עיריית רחובות

הנדון : צומת צבי ארליך – דרך הים : חוות דעת תנועתית

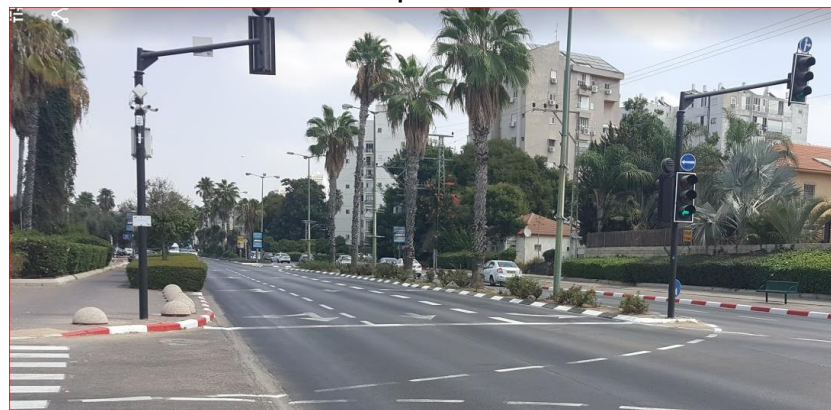
- מצפון-מזרח לדרום מערב: **דרך הים**: ציר עורקי/מאסף רחב, דו – מסלולי מרומזר, 2 נתיבים לכיוון + נתיבי פניה ושביל אופניים בדופן דרומי.

שביל אופניים בדופן דרומית של דרך הים. (מומלץ לחדש הצביעה בו):

מצורף צילום עומסים מ-8 בבוקר מימין ו-16 אחה"צ משמאל בירוק זרימה חופשית בכתום תנועה זורמת כמעט ללא עיכובים :

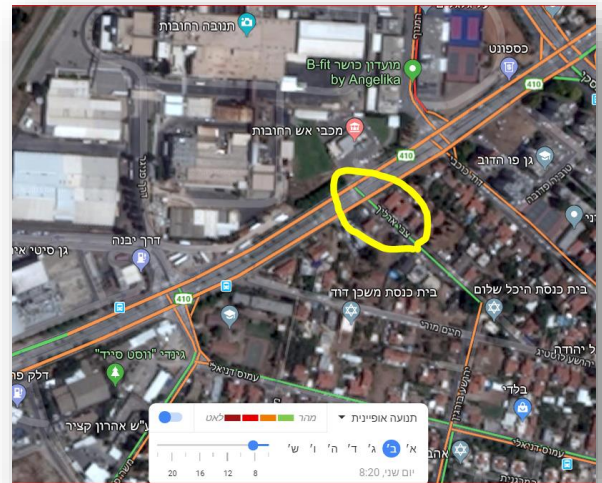
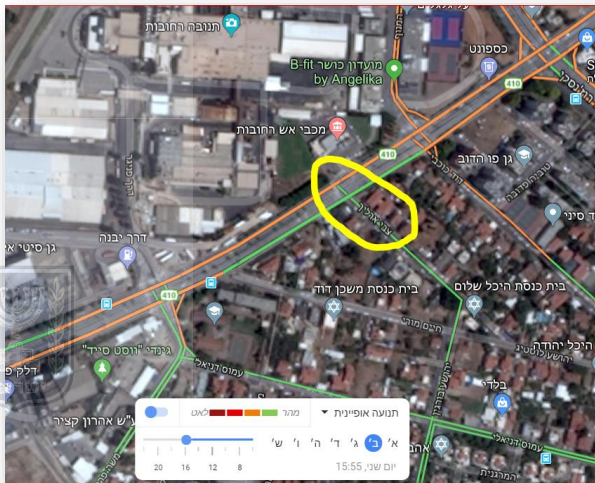
3. מבדיקת עומסים אופייניים בגוגל בשעות השיא, לא נצפו עומסים משמעותיים, ואילו שנצפו אינם נובעים מתפקוד צומת ארליך אלא מתחילים לפני וממשיכים אחרי.
